AVIS DE L'AUTORITÉ ENVIRONNEMENTALE

sur le dossier de demande d'autorisation d'exploiter un nouveau banc d'essai de moteurs d'avions et régularisation administrative du site d'essais de l'établissement SNECMA d'Istres.

Extrait du SRCE PACA

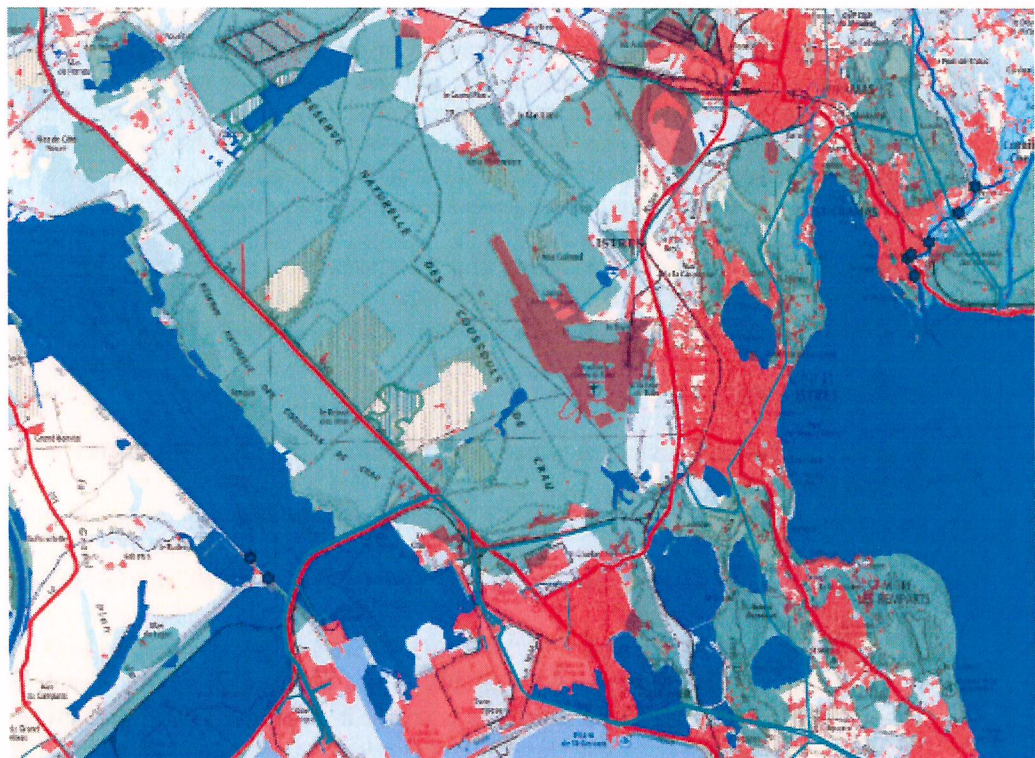
Par ailleurs, l'analyse des continuités écologiques présentes telles que définies par l'article L. 371-1 demandée au 2° du II de l'article R.122-5 du code de l'environnement et donc la prise en compte du Schéma Régional de Cohérence Écologique (SRCE) de la région Provence Alpes Côte d'Azur (PACA) ne semblent pas avoir été présentées dans le dossier d'étude d'impact.

En effet, comme indiqué sur la carte ci-dessous extraite du SRCE, le site d'implantation du projet est situé dans un réservoir de biodiversité, partie intégrante des continuités écologiques.
